ECE/TRANS/WP.29/2007/74
17 July 2007

Рассмотрение поправок к действующим правилам

Предложение по дополнению 9 к Правилам № 98

(Фары с газоразрядными источниками света)

Рис. 1

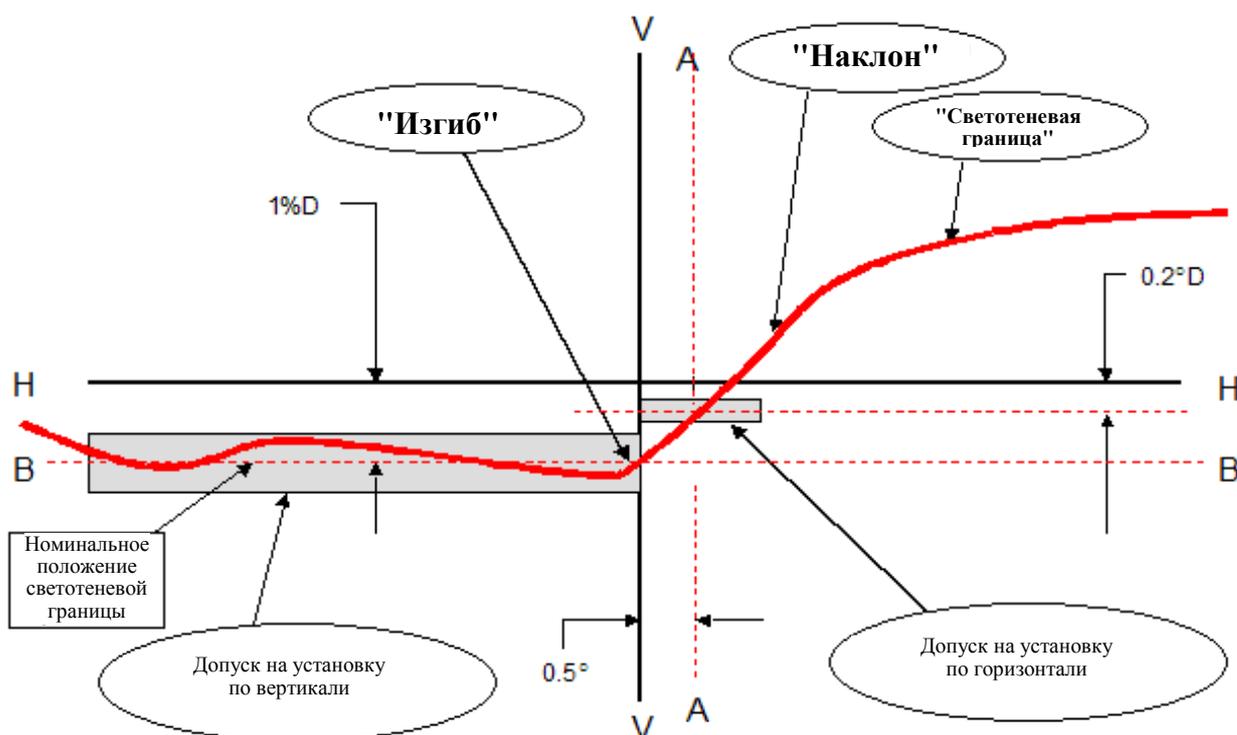
Пункты 6.2.1-6.2.2.2 изменить следующим образом:

"6.2.1 Распределение освещенности, обеспечиваемой фарой ближнего света, должно иметь светотеневую границу (см. рис. 1 ниже), которая позволяет правильно отрегулировать фару для измерения фотометрических характеристик и ее установки на транспортном средстве.

6.2.2 Фара устанавливается визуально по светотеневой границе (см. рис. 1 ниже) следующим образом:

6.2.2.1 вертикальная установка: горизонтальный участок светотеневой границы поднимается вверх из-под линии В и устанавливается в его номинальное положение на расстоянии, составляющем 1% (25 см), ниже линии Н-Н;

6.2.2.2 горизонтальная регулировка: участок "изгиб-наклон" светотеневой границы передвигается:

- в случае правостороннего движения справа налево и устанавливается горизонтально после перемещения таким образом, чтобы:
- ее "наклон" над линией $0,2^\circ D$ не выходил за линию A с левой стороны и
- ее "наклон" не пересекал линию A на участке линии $0,2^\circ D$ или ниже и
- искривление "изгиба" в основном находилось на линии V-V;

Приложение 4 - Добавление

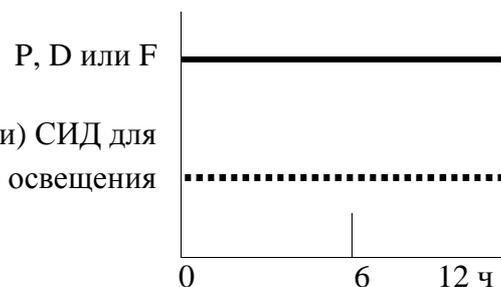
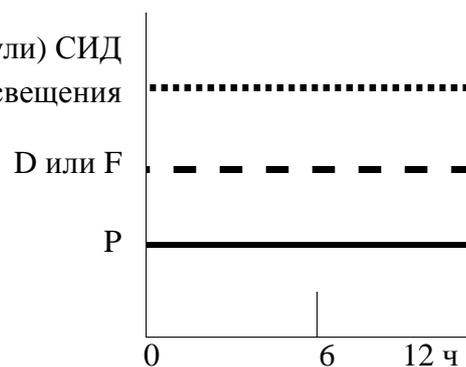
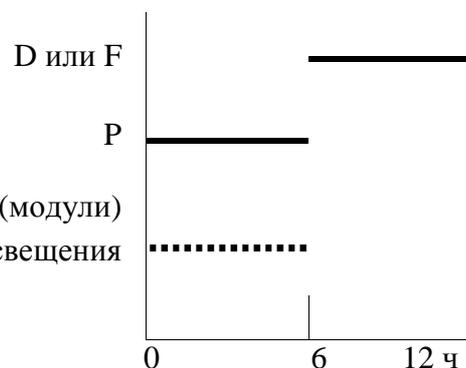
Приложение 4 - Добавление, изменить следующим образом:

Дополнительный источник света или модуль (модули) СИД для
углового освещения

Дополнительный источник света или модуль (модули) СИД
для углового освещения

Дополнительный источник света или модуль (модули)
СИД для углового освещения

Рис. 1: Измерение качества светотеневой границы

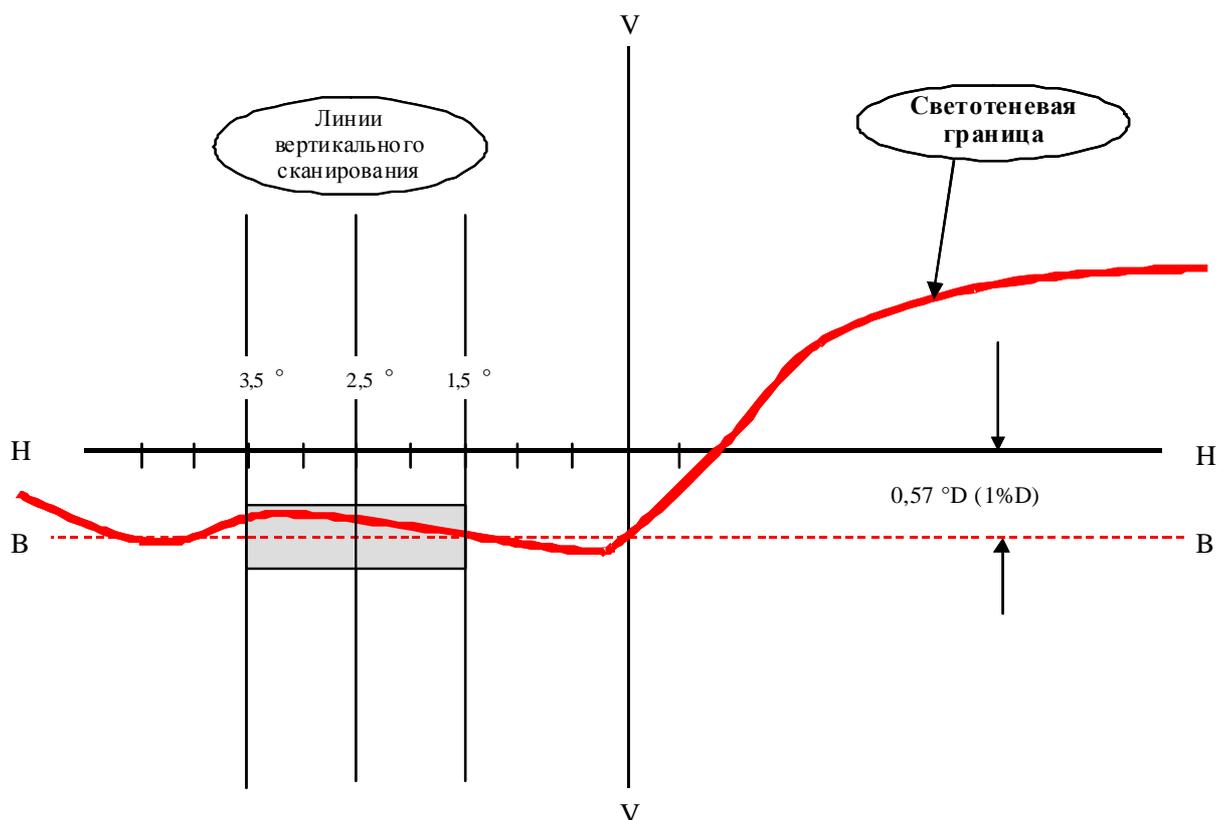
2.3 Линейность

Горизонтальный участок светотеневой границы, который служит для вертикальной корректировки, должен быть горизонтальным в пределах $1,5^\circ - 3,5^\circ$ от линии V-V (см. рис. 1 ниже).

- a) Точки перегиба градиента светотеневой границы на вертикальных линиях при $1,5^\circ$, $2,5^\circ$ и $3,5^\circ$ определяются по формуле:

- b) Максимальное вертикальное расстояние между определенными таким образом точками перегиба должно составлять не более $0,2^\circ$.

Рис. 2: Вертикальная и горизонтальная регулировка с помощью приборов - метод сканирования горизонтальной линии

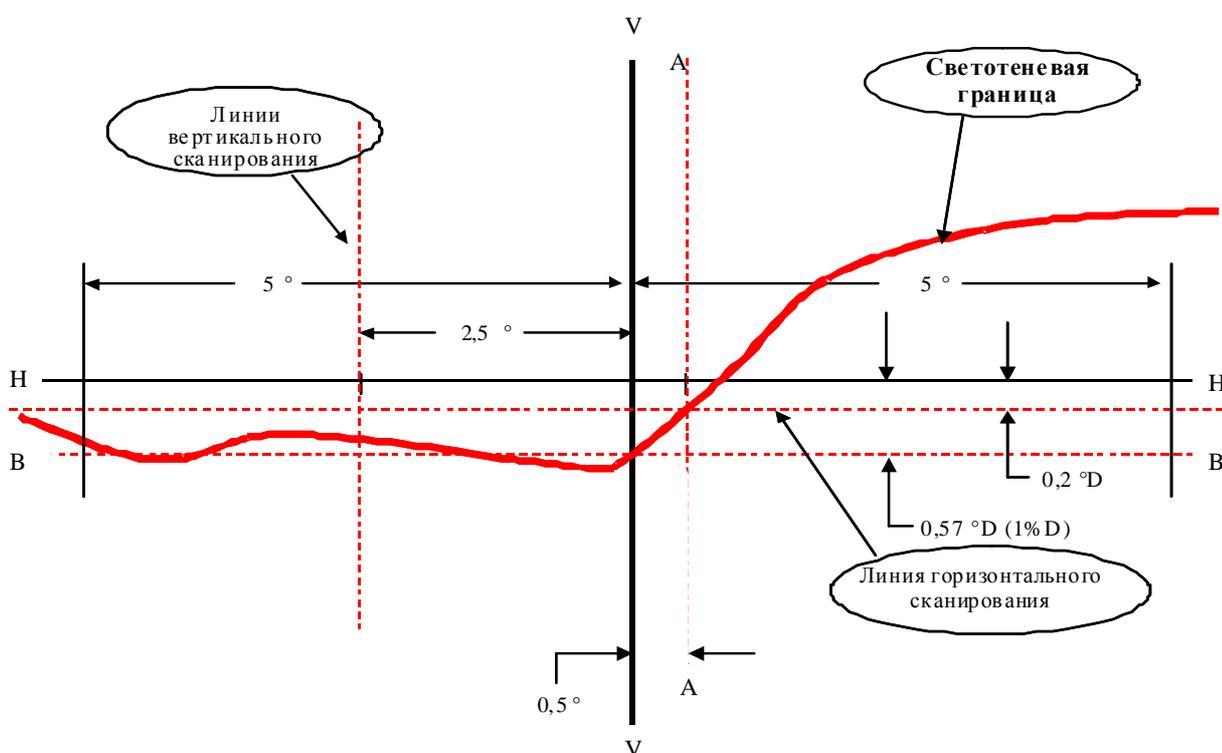
Вертикальное сканирование производится путем перемещения вверх от точки, расположенной ниже линии В (см. рис. 2 ниже), по горизонтальному участку светотеневой границы на расстоянии 2,5° от линии V-V. Точка перегиба (где $d^2(\log E) / dv^2 = 0$) определяется и устанавливается на линии В, расположенной ниже линии Н-Н на 1%.

a) Метод "линии 0,2 D" (см. рис. 2 ниже).

После установки огня по вертикали производится сканирование только по одной горизонтальной линии на расстоянии $0,2^\circ D$ в пределах от 5° слева до 5° справа. Максимальный градиент G , определенный по формуле $G = (\log E_\beta - \log E_{(\beta + 0,1^\circ)})$, где β - горизонтальное положение в градусах, должен составлять не менее 0,08.

Точка перегиба, определенная на линии $0,2 D$, устанавливается на линии А.

Рис. 3: Регулировка по вертикали и горизонтали с помощью приборов - метод сканирования по трем линиям

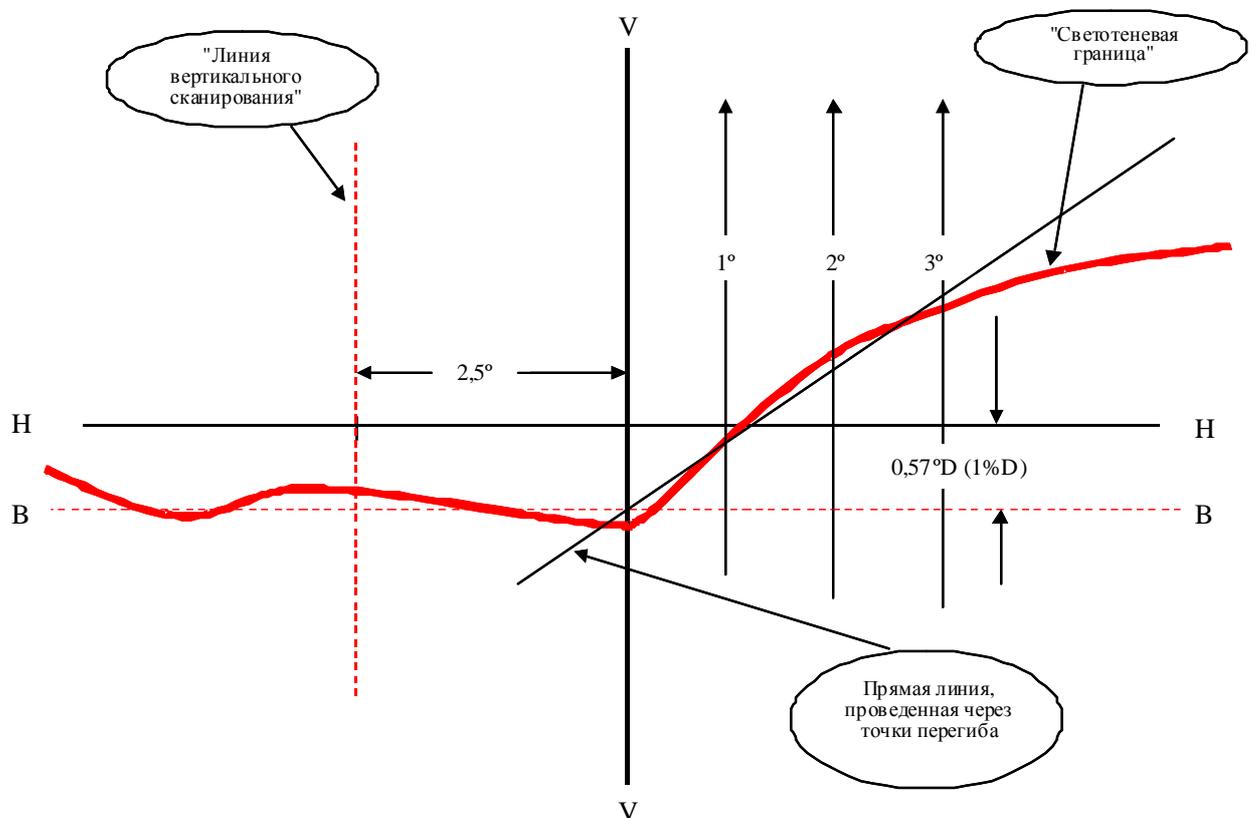
b) Метод "трех линий" (см. рис. 3 ниже).

После вертикальной регулировки сканируются три вертикальных линии, проходящие через точки $1^\circ R$, $2^\circ R$ и $3^\circ R$ в пределах от $2^\circ D$ до $2^\circ U$. Соответствующие максимальные градиенты G , определенные по формуле:

где β - вертикальное положение в градусах, должно составлять не менее 0,08. По трем точкам перегиба на трех линиях строится прямая линия. Точка пересечения этой линии и линии V , определенной в ходе осуществления вертикальной регулировки, должна располагаться на линии V .
